仕様変更のご案内

FC6A形 プログラマブルコントローラ

FC6A形プログラマブルコントローラの仕様変更についてご案内いたします。

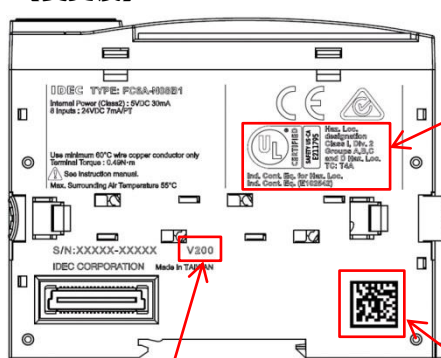
製品へのマーキング内容を変更します。

UL マークの
表記内容の追加

製品リビジョンの変更
「V100」→「V200」に変更

2次元コードの追加

識別例：

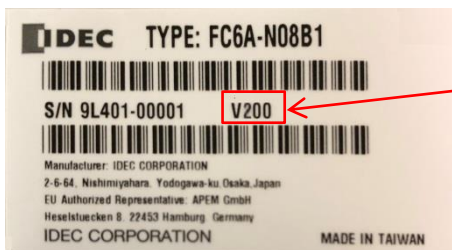
変更後の製品は、個装ケースに表示の製品リビジョンを変更いたします。

製品リビジョンを
V200に変更
